UPDATE MILON Q

WIE BEKOMMEN WIR DAS UPDATE?

2) BEDIENUNG USER-LOGIN:

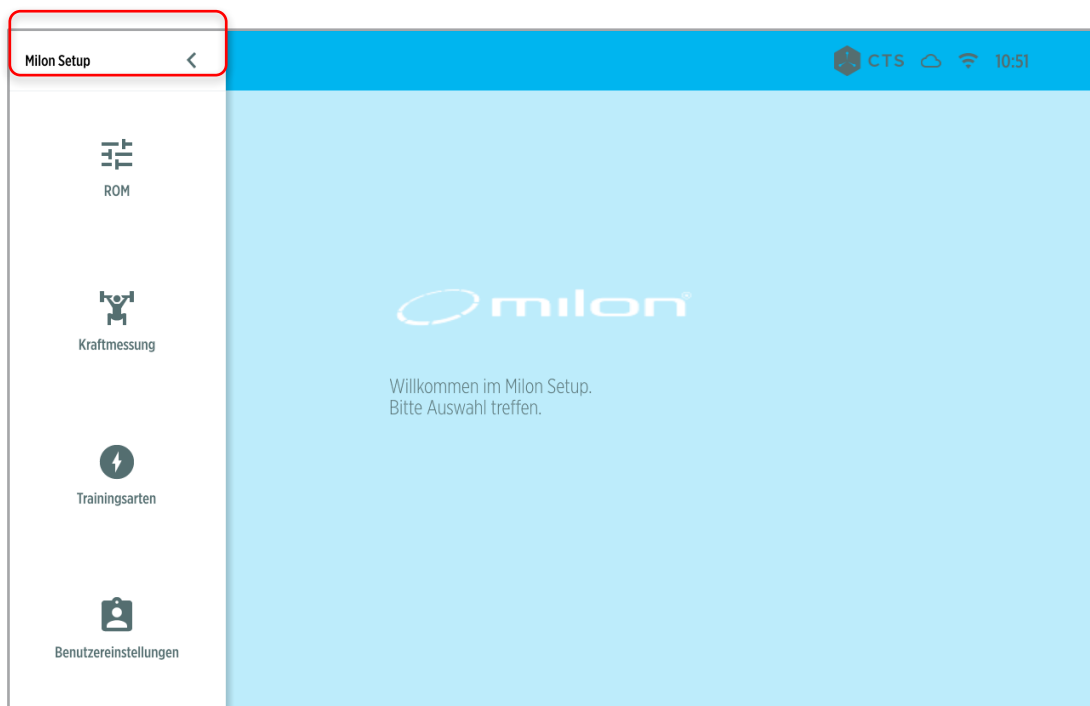
- Bei Geräten mit Komforteinstiegsposition wird die Trainingsstartposition jetzt 10 Sekunden vor Trainingsstart angefahren [vorher 5 Sek.]. Dies ermöglicht eine evtl. gewünschte Anpassung der Trainingsbelastung (kg bzw. W) vor Trainingsbeginn

6) Adaptive Training:

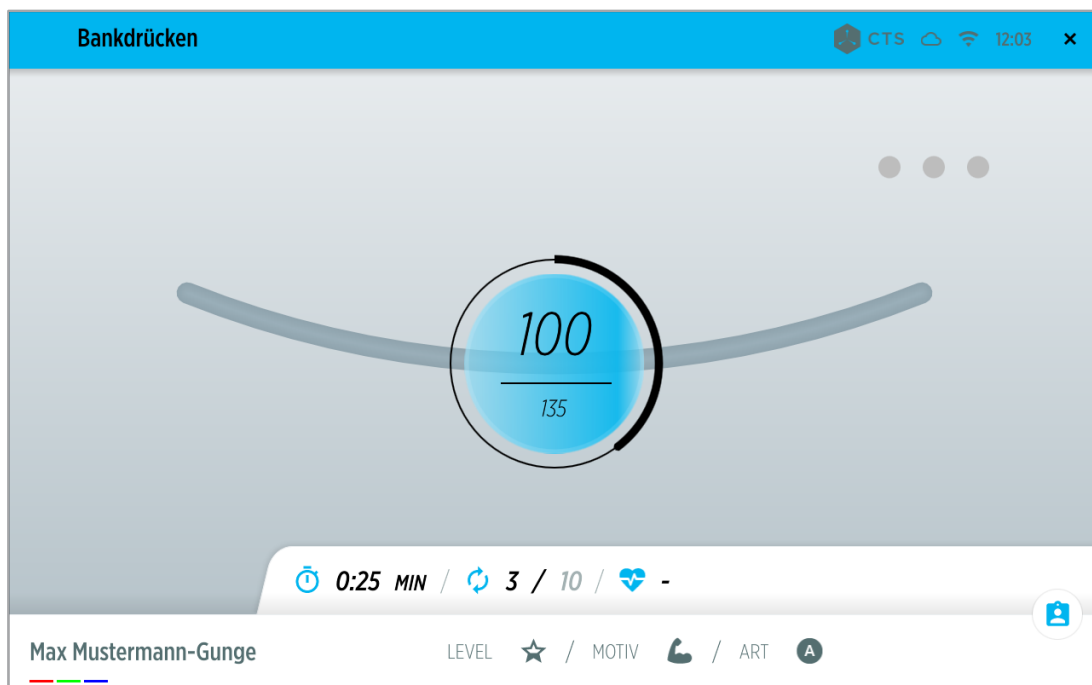
- Der Trainingswiderstand wird nun in einer geringeren Geschwindigkeit erhöht, um eine Überforderung der User zu vermeiden.

9) BENUTZEREINSTELLUNGEN:

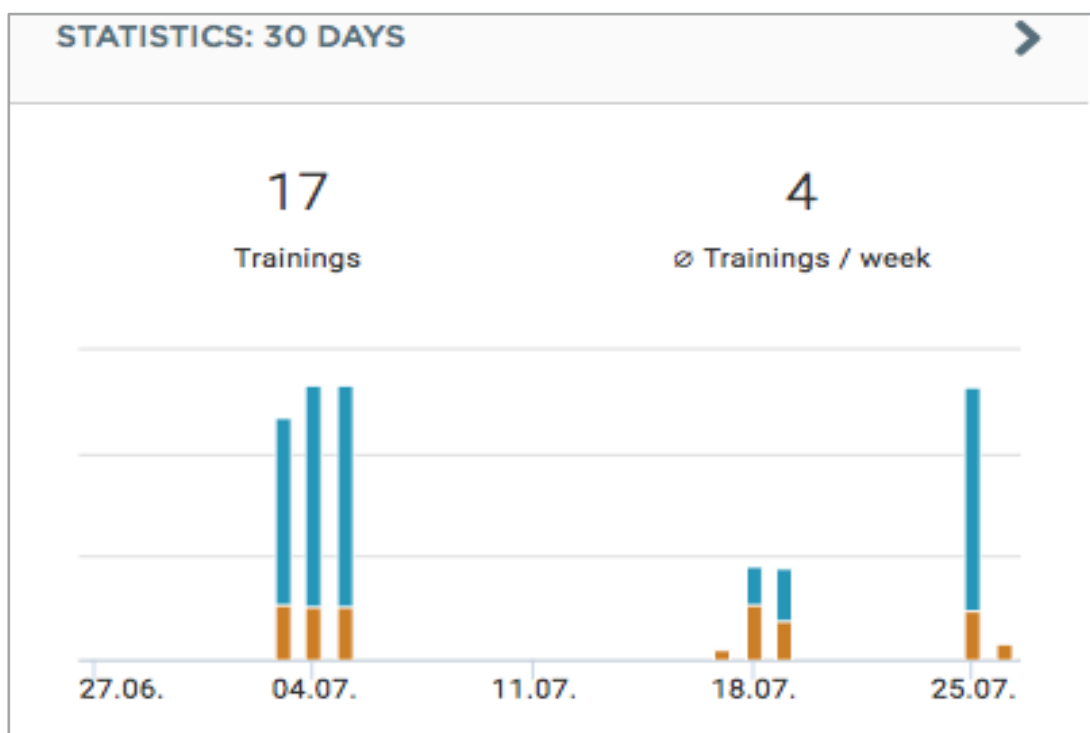
- Der Arbeitsalltag wird nun richtig angezeigt (Symbolik CARE/Gerät) → kein Einfluss auf Trainingsbelastung usw.
